## C. CONCLUSIONS ET AVIS

# 1. Conclusions et motivation de l'avis

La présente enquête publique porte sur les points ayant trait à la gestion et à la préservation de la ressource en eau dans le cadre de l'aménagement de la ZAC II Confluence.

Fig. 9. Coupe transversale du parking - formations rencontrées

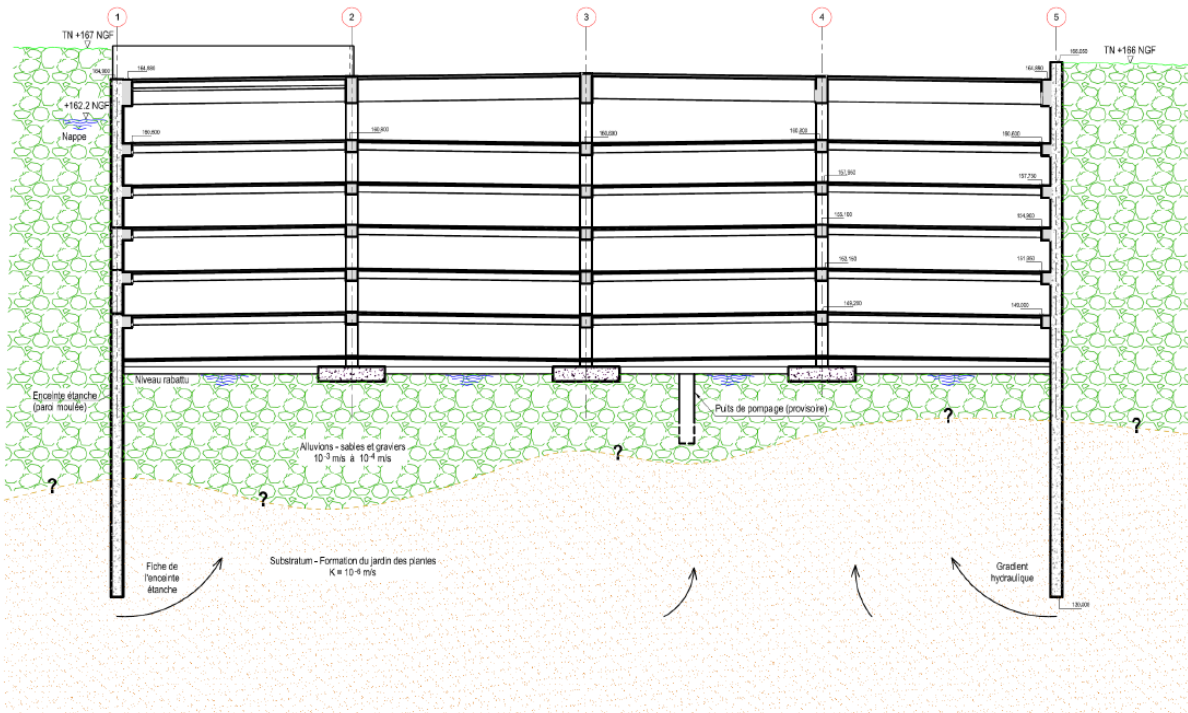
Dans l'étude d'impact ainsi que dans une première version du dossier soumis à enquête publique (Artelia, juin 2013), le débit nécessaire au rabattement de la nappe pour la création du parking était fixé à 600 m<sup>3</sup>/h.

Dans son avis, le BRGM indiquait que « ce volume pourrait paraître sous-estimé compte tenu de la très forte perméabilité de l'aquifère et du fort rabattement nécessaire sur une emprise de bâtiments importante ».

De nombreux compléments ont été demandés au maître d'ouvrage pour comprendre l'évolution de cette valeur. Ceci s'explique largement par l'implantation du parking dans la molasse sous-jacente.

« Le parking sera construit à l'abri d'une enceinte périphérique étanche (paroi moulée) ancrée dans le substratum (faible perméabilité). Les dispositifs de rabattement et de pompage sont situés dans les alluvions, soit la nappe alluviale. Une fois la « boîte » vidée (volume au-dessus du fond de fouille), l'eau résiduelle pompée est l'eau issue de la drainance du substratum sous-jacent.

Le commissaire enquêteur comprend que l'eau présente dans l'enceinte étanche se retrouve en interaction avec la nappe du substratum sous-jacent et non plus avec la nappe de la molasse ; c'est donc l'eau présente dans la nappe du substratum qui alimente la « boîte ».

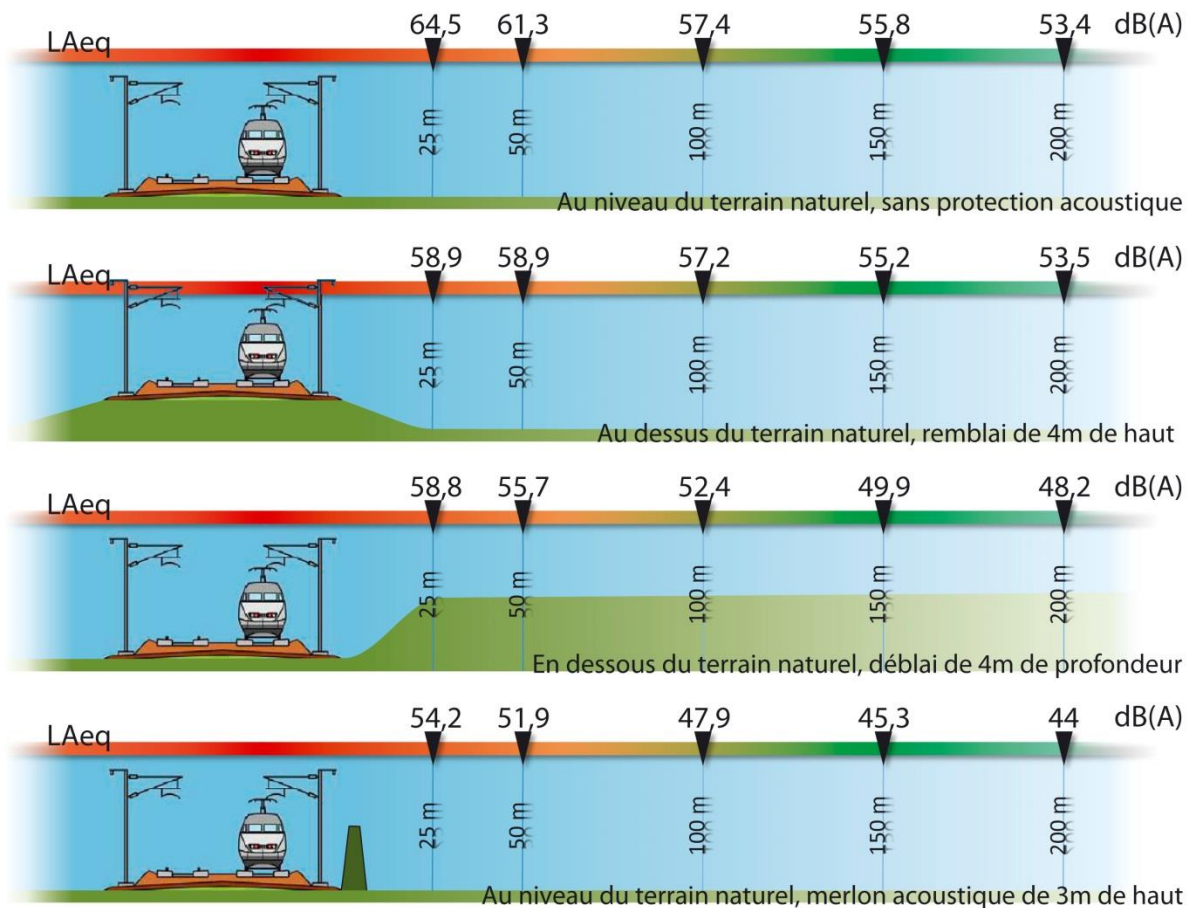
Il est indiqué page 101 du dossier de restitution que « tous s'accordent pour dire qu'un aménagement provisoire pour protéger du bruit et rendre le quai propre et agréable est nécessaire. La proposition plus spécifique du talus végétalisé « est une bonne solution ».

Le commissaire enquêteur se demande toujours pourquoi cette réflexion n'a finalement pas été retenue alors qu'elle pouvait réduire de près de 10 dB le bruit au voisinage de l'A7 ?

Les promoteurs de la ZAC 2 devrait **faire de la préservation de la santé des populations une priorité** ; la mise en place d'un talus végétalisé, à adapter pour préserver certaines vues, qui apporterait une diminution du niveau sonore et de la pollution de l'air devrait être réétudié.
